Commune de Chevannes

PLAN LOCAL D'URBANISME (PLU)

DOSSIER DE MISE EN COMPATIBILITE DU PLU

1. Additif au rapport de présentation

Extrait OAP projetée

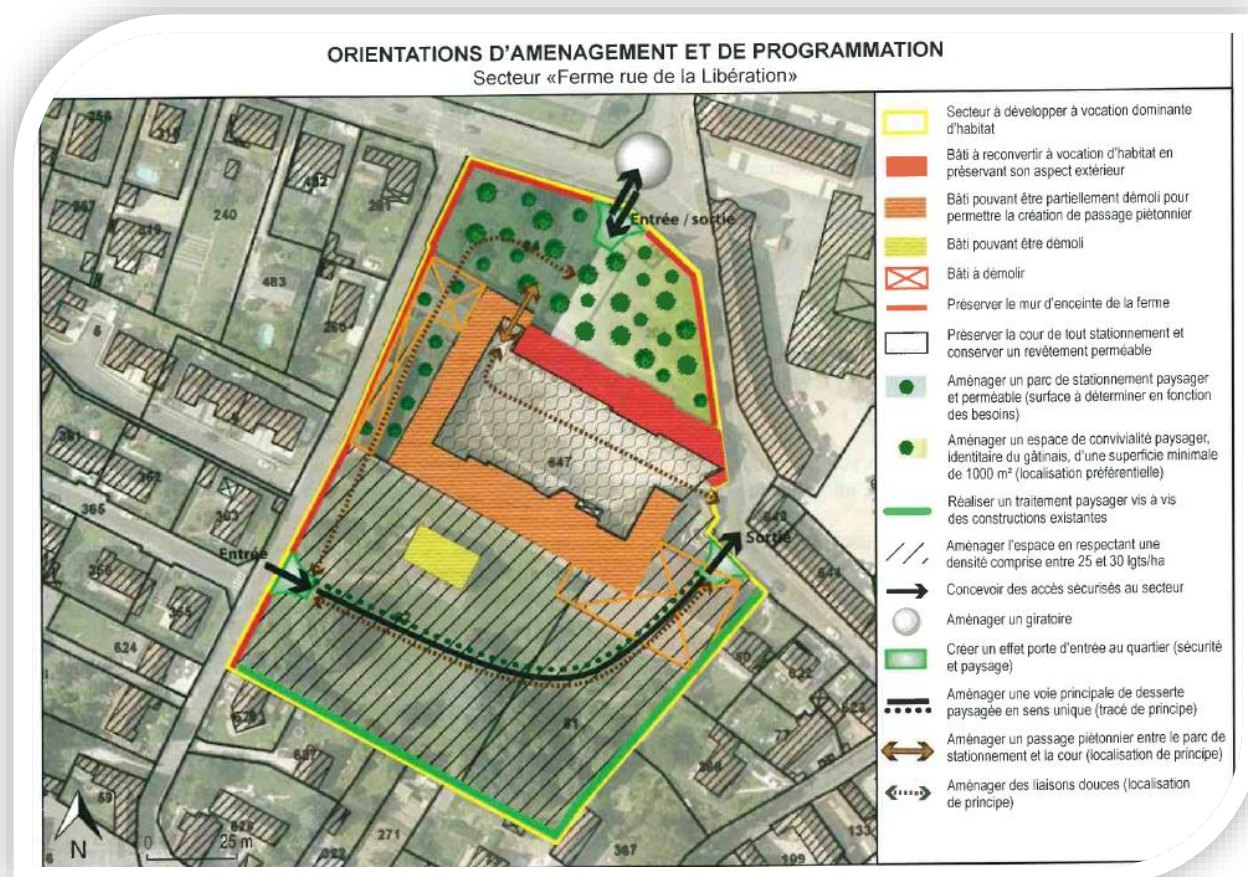
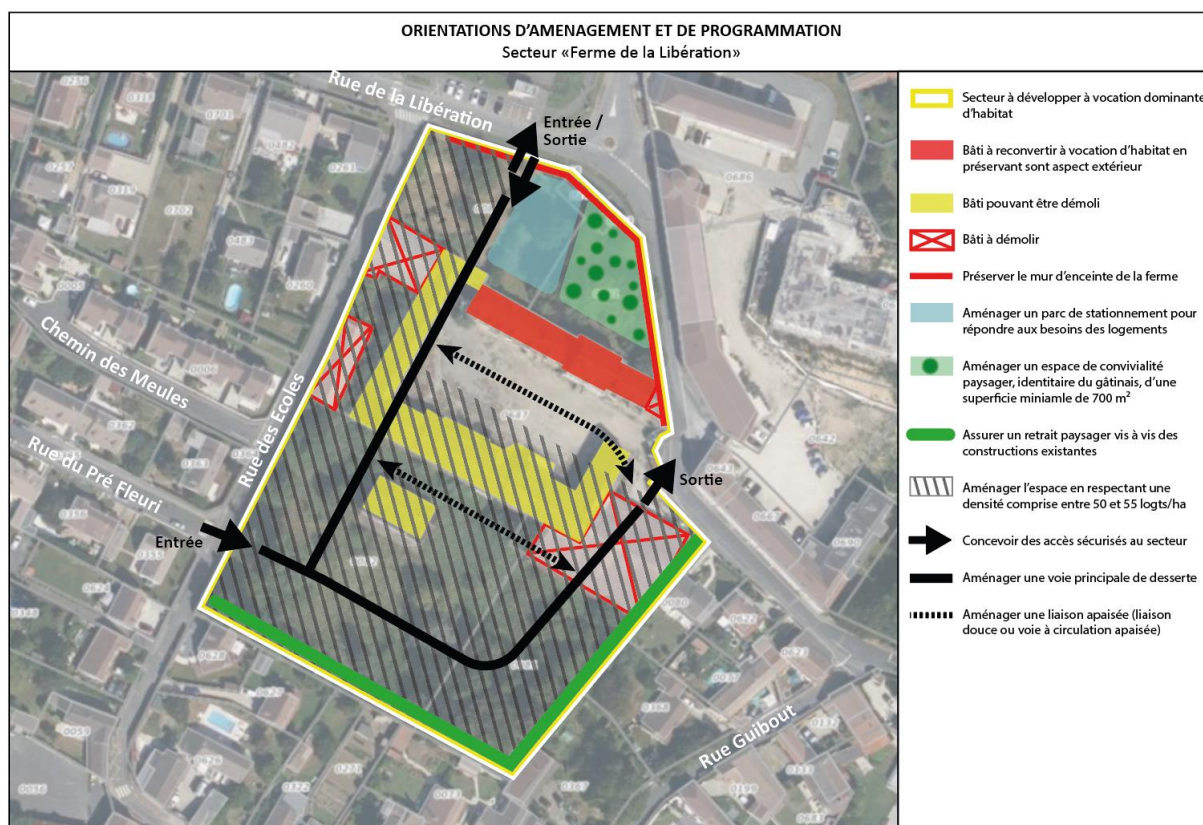
L'OAP du secteur « Ferme rue de la Libération » est modifiée dans le cadre de la présente mise en compatibilité du PLU.

Les éléments patrimoniaux protégés de l'OAP évoluent par rapport à l'OAP applicable ; certains éléments sont supprimés afin de mettre en œuvre ce projet. Le bâti « à reconvertir à vocation d'habitat » est maintenu et fera l'objet d'une valorisation. La trame « Bâti pouvant être partiellement démoli » est remplacée par « bâti pouvant être démoli » afin de permettre une plus grande souplesse au projet pour ce bâti d'un moindre intérêt architectural et patrimonial. Le mur d'enceinte de la ferme est ponctuellement démoli pour, d'une part, permettre l'élargissement de la rue des écoles et d'autre part, permettre l'ouverture du site sur le cœur du bourg.

Une partie de la cour de ferme existante sera maintenue afin de créer du lien entre le logis du corps de ferme maintenu et le nouveau secteur d'habitat collectif en face. Il s'agira d'un espace dédié au piéton.

Plan de zonage projeté

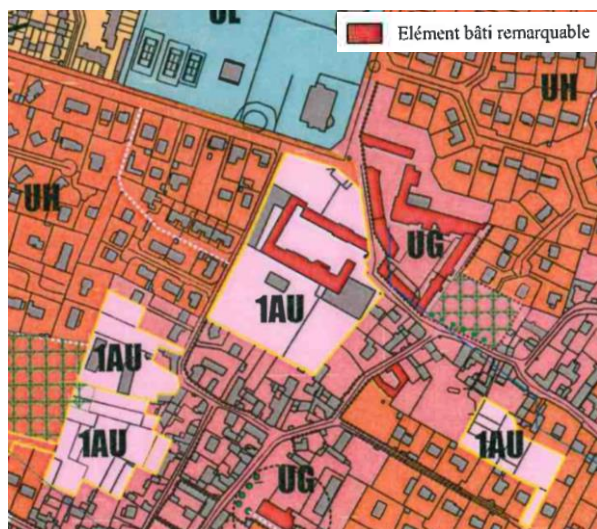
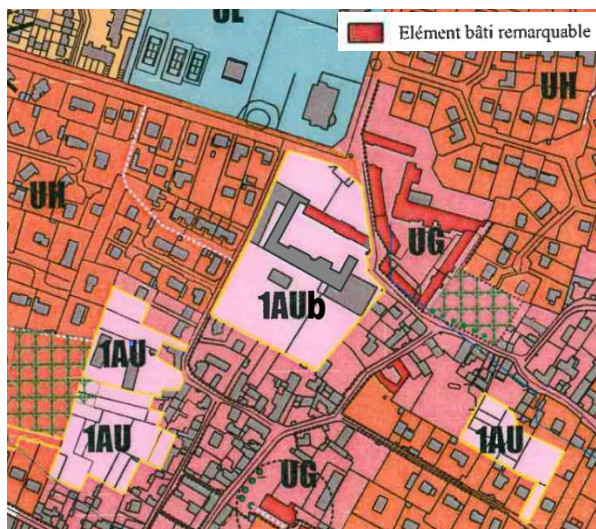
Un secteur spécifique est 1AUb est créé sur le secteur concerné par la mise en compatibilité du PLU. Le site était déjà classé en zone à urbaniser 1AU. Cette modification a pour objectif d'adapter le règlement aux enjeux spécifiques du secteur et au projet d'aménagement.

L'ensemble du corps de ferme était protégé au titre du L.151-19 du Code de l'urbanisme. Or, seul le logis présente véritablement des caractéristiques architecturales remarquables et devra être préservé.

Suppression de la protection au titre du L.151-19 sur une partie des bâtiments de la ferme.

A noter que le mur d'enceinte protégé au titre de l'OAP sera partiellement démoli pour améliorer la mobilité sur la rue des écoles et des percements de ce mur seront également nécessaires pour créer de nouveaux liens du village vers le parc public.
